T.C.
ESKİŞEHİR BÜYÜKŞEHİR BELEDİYE BAŞKANLIĞI
ULAŞIM KOORDİNASYON MERKEZİ

Tarih / Sayı : 16.04.2025 / 9

Karar 9- Sayfa 1/3: Vişnelik Mahallesi Atatürk Bulvarı No:94/A önünde bulunan yaya geçidinin yerinin, civarında meydana gelen kazalar nedeni ile değiştirilmesi talebi.

Şekil 1. Atatürk Bulvarı Sami Ramazanoğlu Camii önü mevcut ve talep edilen yaya geçidi uydu görüntüsü

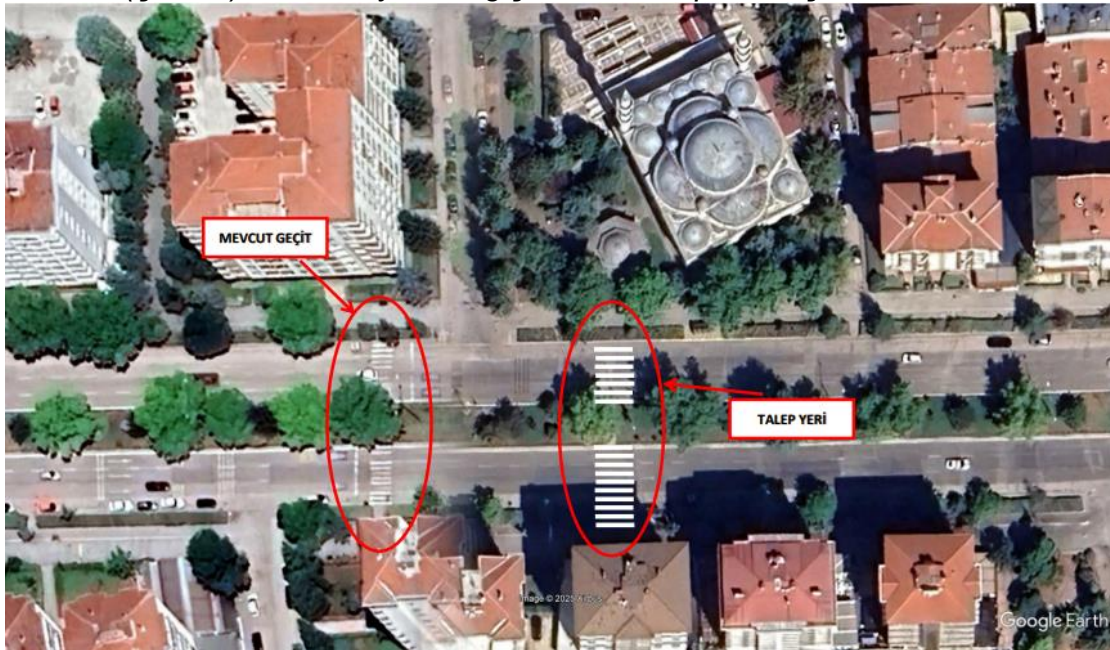
Eskişehir İl Emniyet Müdürlüğü'nün 18.03.2025 tarih ve E-97375333 -64035-2025031109171919748 sayılı yazısında, Vişnelik Mahallesi Atatürk Bulvarı No:94/A önünde bulunan yaya geçidinin; öncesinde bulunan Seda Sokak kavşağında Atatürk Bulvarından Seda Sokağa dönüş yapan araçlar ile Seda Sokaktan Bulvara çıkan araçların bulvar üzerindeki sürücülerin dikkatini dağıttığı, sürücülerin yaya geçidindeki yayaları son anda fark ederek ani fren yaptığı, bu durumun trafik kazalarına neden olduğu; 2024 yılı içinde meydana gelen trafik kazalarının analizleri sonucunda söz konusu yaya geçidi civarında 6 yayaya çarpma, 3 arkadan çarpma, 1 yandan çarpma şeklinde 10 adet yaralanmalı trafik kazasının meydana geldiği, bu kazalarda 10 kişinin yaralandığı belirtilmiş; Atatürk Bulvarı No:94/A önünde bulunan yaya geçidinde meydana gelen trafik kazalarının önlenerek, vatandaşlarımıza güvenli bir trafik ortamının sağlanması amacıyla; yaya geçidinin yerinin aşağıda uydu görüntüsünde (Şekil 1) belirtilen yere değiştirilmesi talep edilmiştir.

Yapılan ön incelemede; talep yerinin, Ali Fuat Güven Caddesinden Mustafa Kemal Atatürk Caddesi istikametinde otobüs durağına isabet etmesi nedeniyle yaya geçidinin aşağıdaki uydu görüntüsünde (Şekil 2) belirtilen yere (Mustafa Kemal Atatürk Caddesinden Ali Fuat Güven Caddesi istikametinde yavaşlama uyarı çizgileri arasına; Ali Fuat Güven Caddesinden Mustafa Kemal Atatürk Caddesi istikametinde otobüs durağı bitiş noktası öncesine) alınmasının uygun olduğu değerlendirilmiştir.

Vişnelik Mahallesi Atatürk Bulvarı No:94/A önünde bulunan mevcut yaya geçidinin yukarıda Şekil 2'de önerilen yere değiştirilmesinin; gerekli yatay düşey trafik işaret ve levhalarının yapılmasının uygun olduğu değerlendirilmiştir. Ulaşım Koordinasyon Merkezine arz ederiz.”

olarak belirtilmekte olup Vişnelik Mahallesi Atatürk Bulvarı No:94/A önünde bulunan mevcut yaya geçidinin yukarıda Şekil 2'de önerilen yere değiştirilmesine; gerekli yatay düşey trafik işaret ve levhalarının yapılmasına;
